监理工程师通知回复单

工程名称：新沂市 35 万千瓦（一期 25 万千瓦）户用分布式光伏发电项目

编号：SDSH-XY-TDHFD-027

陆艳丽整改照片 1

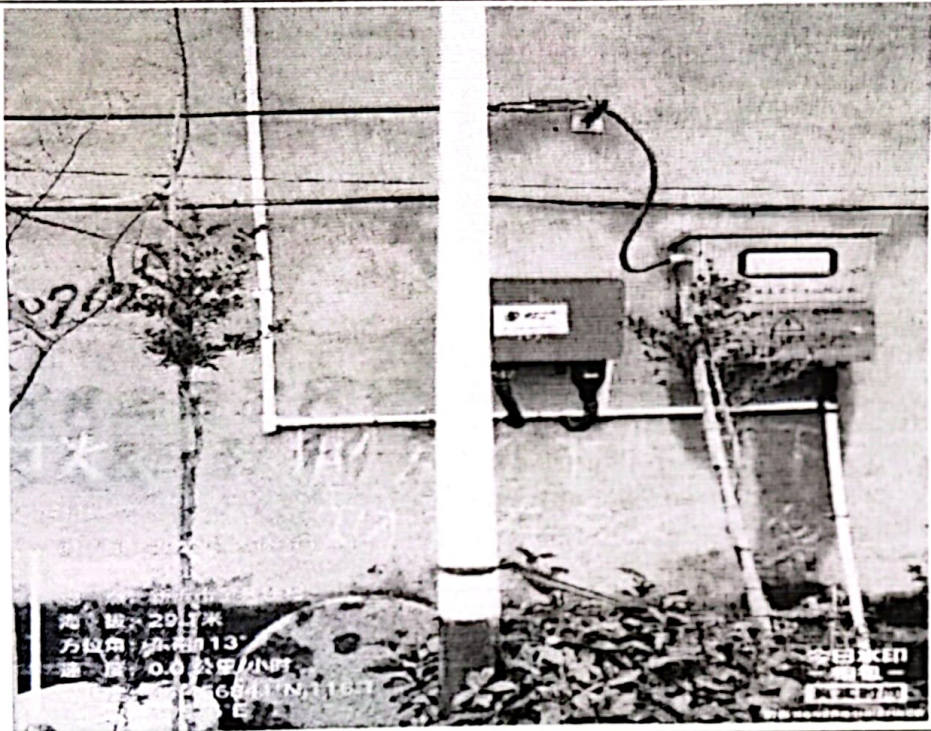
详细内容：农户陆艳丽农户反应接地深度不够，接地扁铁与圆钢焊接处未除锈；下墙扁铁焊接处未除锈；电表箱下面未做防火封堵。

我方接到编号为 ZHJL-XY-TZD-AZ-027 的监理工程师通知后，已按要求完成了 农户陆艳丽农户反应接地深度不够，接地扁铁与圆钢焊接处未除锈；下墙扁铁焊接处未除锈；电表箱下面未做防火封堵等整改工作，请予以复查。
